## Avis délibéré

**sur le projet d'aménagement du littoral de la plaine du  
Ceinturon à Hyères-les-Palmiers (83)**

N° MRAe  
2024APPACA55/3793

Avis du 24 octobre 2024 sur le projet de aménagement du littoral de la plaine du Ceinturon à Hyères-les-Palmiers (83)

Figure 5: Coupe de principe de la butée de pied et du rechargeement (source: étude d'impact)

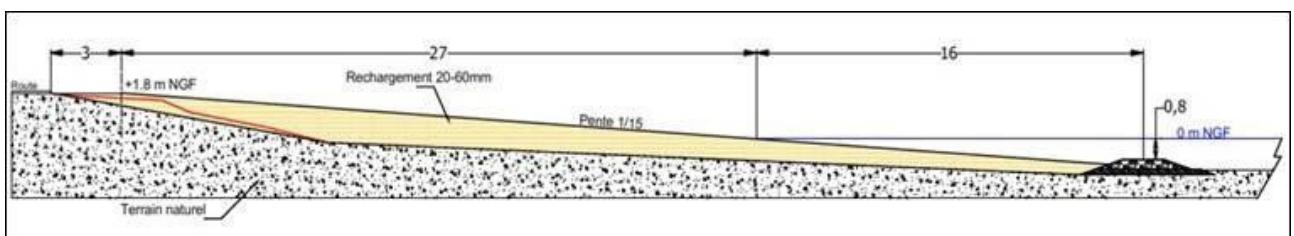
Selon le dossier, la butée de pied est implantée au plus proche du rivage en fonction de ce que permet la bathymétrie actuelle et « permettra une stabilité du rechargeement évitant le recouvrement des espèces protégées à proximité ».

- sur le choix du matériel de « rechargement » de la plage (galets): « Ces hypothèses de projet de faible période de retour sont favorables à l'emploi de matériaux compatibles avec les activités balnéaires et le confort des usagers, mais elles limiteront la tenue du profil de rechargement dans le temps selon la fréquence et l'intensité des épisodes de tempête qu'il subira. » ;
- sur la butée de pied : « les matériaux seront en « partie retenus » pour limiter les pertes vers le large » ;
- sur la protection du talus : « pour des conditions de PR 10 ans et plus, cette protection n'est pas garantie au regard des franchissements importants encore observés sur les simulations. Des dommages sur les aménagements de la promenade sont donc possibles (...) le niveau de risque reste élevé ».

- le pétitionnaire indique que les galets semblent être stables pour une houle de PR inférieure à 1 an. Leur tenue n'est donc pas assurée au-delà de cette période de retour, qui est très courte. La MRAe s'interroge en outre sur le maintien en place des galets de part et d'autre de la zone rechargée au niveau de laquelle la butée de pied n'est pas mise en place.

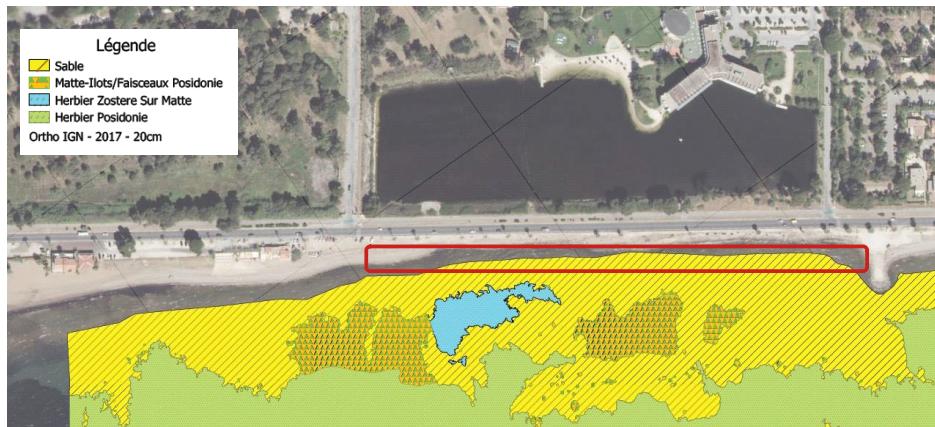
La cartographie des biocénoses présente une zone non légendée entre l'habitat « sable » et la plage (encadré rouge ci-dessous), qu'il aurait été primordial d'étudier et de décrire puisque c'est à cet emplacement que doivent être réalisés les « rechargements » en galets et la butée de pied.

Par ailleurs, l'état initial présente des lacunes dans la mesure où il ne permet pas de connaître l'état de vitalité « récent » et « justifié » (basé sur une méthodologie scientifique reconnue) des habitats présents, ni leurs fonctionnalités qui sont un préalable à l'évaluation de la sensibilité des enjeux aux pressions en vue de l'analyse des impacts du projet sur ces derniers. Même si dans le cadre de l'évaluation des incidences Natura 2000, le pétitionnaire fait référence à l'état de conservation des habitats tels qu'indiqués dans le DOCOB de la ZSC « Rade d'Hyères », il convient de faire remarquer que les données sont anciennes (antérieures à 2012).

***La MRAe recommande de compléter l'état initial relatif aux enjeux de biodiversité en l'étendant à l'ensemble des secteurs concernés par la création de la butée de pied et le rechargement en galets.***
